質 疑 回 答 書

工事名又は業務名 吹田市立千里新田小学校ほか1校自動火災報知設備改修ほか工事

図番E-04(千里新田小学校)1階平面図(改修)
総合盤 表示灯・発信機のみ新設

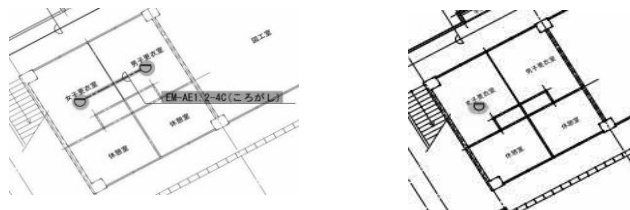
女子更衣室の感知器を撤去して、女子更衣室～男子更衣室間に EM-AE1.2-3Cをコロガン配線すると記載がありますが、点検口無しで 配線が可能という認識でよろしいですか。点検口が必要な場合は、別途追加工事として清算できるという認識でよいですか。ご教示ください。

配線はEM-AE1.2-4Cとしてください。
点検口の設置は無しでも施工できる認識です。

図番E-04(千里新田小学校)1階平面図(改修)

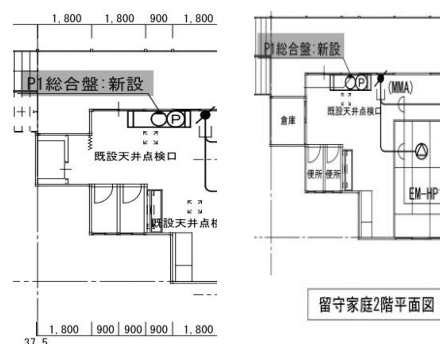
凡例に記載されている 総合盤 表示灯・発信機のみ新設と 記載がありますが、図面の注記には P1総合盤:新設 と記載があります。

①1階、2階 とともに 表示灯・発信機のみを更新し、
機器収納箱は 既設を流用する というのでしょうか。

②1階、2階 とともに 機器収納箱新設、表示灯・発信機も新設(P1総合盤に一式更新)

ということでしょうか。ご教示ください。

「P1総合盤:新設」と注記のあるもの(留守家庭棟1, 2階と図書室前の計3台)については、機器収納箱新設、表示灯・発信機も新設(P1総合盤に一式更新)としてください。

図番E-06(千里新田小学校)1階平面図(撤去)

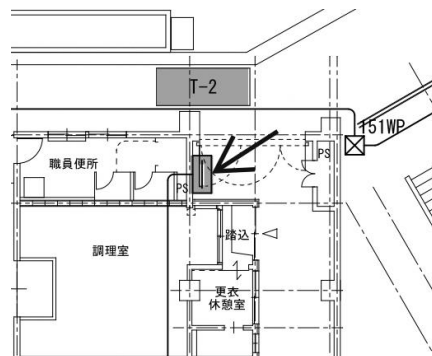
注記に記載されている「撤去跡は補修を行うこと」の程度についてご教示ください。

①機器や配管支持を壁面に固定するために敷設されていたアンカーなどのくぼみをコーキングなどで補修する程度でよろしいでしょうか。

②壁面、天井面塗装まで含めた補修を想定すると、盤、配管配線の支持材などを取り外した面だけの塗装をした場合、既設壁面の色と異なり違和感が生じてしまい、綺麗に補修をしようとすると、壁面全面、天井全面の塗装となってしまう、見積もりが困難になります。壁面、天井面補修のおよその面積と、具体的な補修方法についてご教示ください。

① 記載いただいた補修方法に加え、機器取付位置に開口がある場合にはカバープレートやアクリル樹脂版等を取付けてください。

② 塗装範囲については、既設機器の撤去跡が周りの塗装色とかけ離れている場合に、近似色にて撤去跡部分のみを塗装することを想定しています。

①②ともに、詳細は監督員と協議の上で決定してください。

図番E-08 (片山小学校)1階平面図(改修)

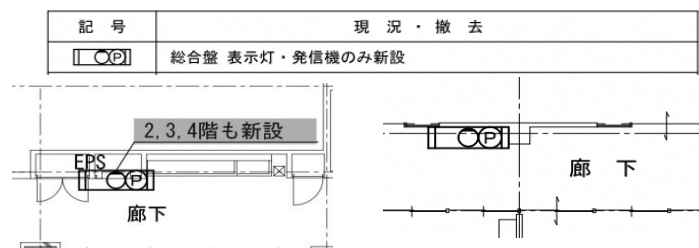
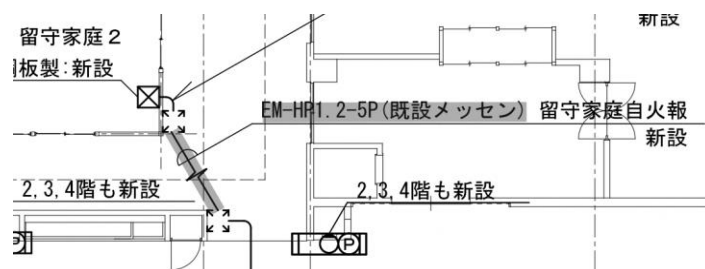
下図のように「2,3,4階も新設」と記載されている個所と 何も記載がない個所の違いについてご教示ください。

「2,3,4階も新設」と記載がある箇所は 文言通り 1階,2階,3階, 4階 の 総合盤の表示灯・発信機のみを更新する という認識(収納箱は既設流用)でよいですか。

また、注記がない場合は 1階の 総合盤の表示灯・発信機のみ を更新するという認識(収納箱は既設流用)でよいですか。

ご認識のとおりです。

幼稚園部分については1階のみ更新としてください。

図番E-08 (片山小学校)1階平面図(改修)

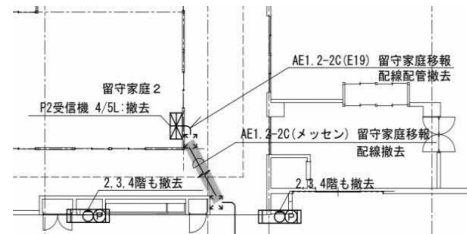
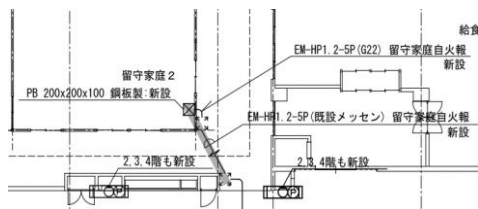
赤色で色塗りした メッセンは、GLからの高さをご教示ください。
高所作業車がこの場所まで乗り入れることが可能でしょうか。
もしくは、現地で足場を組み立てる必要があるでしょうか。
ご教示ください。

GL+3,000mm程度ですので、脚立の使用を想定しています。

図番E-09 (片山小学校)2階平面図(撤去・改修)

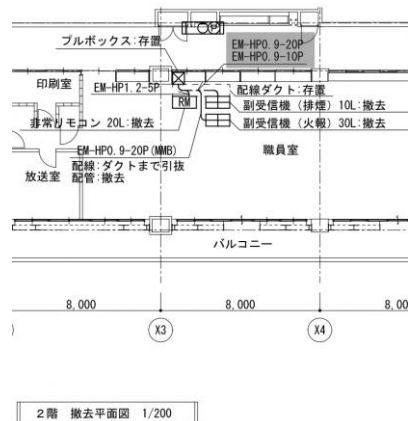
2階 撤去平面図で 赤色で色塗りした EM-HP0.9-20P 及び EM-HP0.9-10Pは 副受信機(排煙)10L、副受信機(火報)30Lから切り離し、ダクト内まで引き戻すだけで、この2つの配線は撤去しないという認識でよいですか。認識が異なる場合、詳細をご教示ください。

ご認識のとおりです。

図番E-09 (片山小学校)2階平面図(撤去・改修)

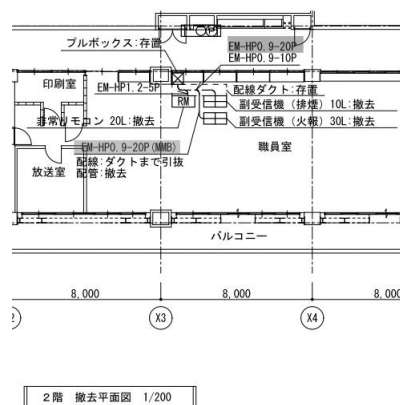
2階 撤去平面図で 緑色で色塗りした EM-HP0.9-20P と 赤色で色塗りした EM-HP0.9-20P と全く同じケーブルであり、ダクト内まで引き戻しすると認識してよいですか。認識が異なる場合、赤色で色塗りした EM-HP0.9-20Pと緑色で色塗りした EM-HP0.9-20Pのそれぞれの用途と、これらのケーブルを相手側まで撤去するのか、もしくはどのような仕舞をするのかご教示ください。

ご認識のとおりです。

2階 撤去平面図 1/200

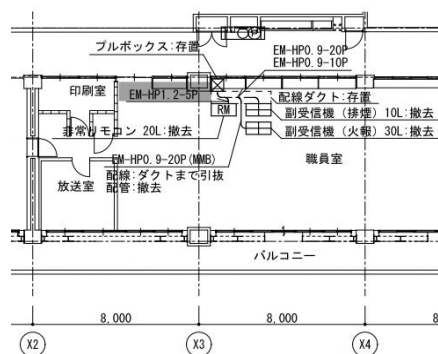
2階 撤去平面図で 青色で色塗りした EM-HP1.2-5P は、非常用リモコンから切り離し、配線ダクト内まで引き戻しすると認識してよいですか。認識が異なる場合、青色で色塗りした EM-HP1.2-5Pの用途と、このケーブルを相手側まで撤去するのか、もしくはどのような仕舞をするのかご教示ください。

ご認識のとおりです。

2階 改修平面図 1/200

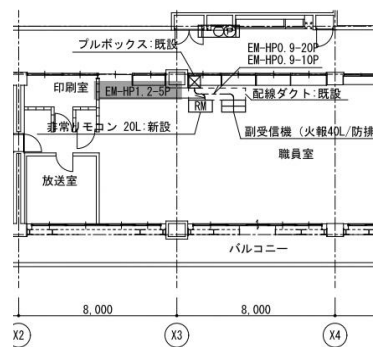
2階 改修平面図で 青色で色塗りした EM-HP1.2-5P は、撤去図で記されていた 既設のEM-HP1.2-5Pと 同じケーブルで、新設した非常リモコン20Lに 接続すると認識でよいですか。認識が異なる場合、詳細をご教示ください。

ご認識のとおりです。

2階 改修平面図 1/200

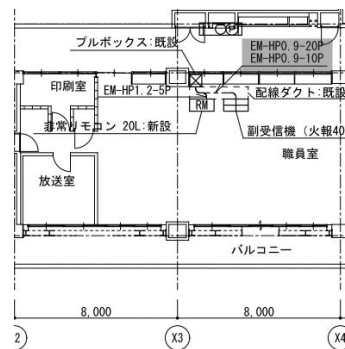
2階 改修平面図で 赤色で色塗りした赤色で色塗りした EM-HP0.9-20P 及び EM-HP0.9-10P は 撤去図で記されていた 既設のEM-HP0.9-20P 及び EM-HP0.9-10Pと 同じケーブルで、新設した副受信機(火報40L/防排煙10L)に 接続する認識でよいですか。認識が異なる場合、詳細をご教示ください。

ご認識のとおりです。
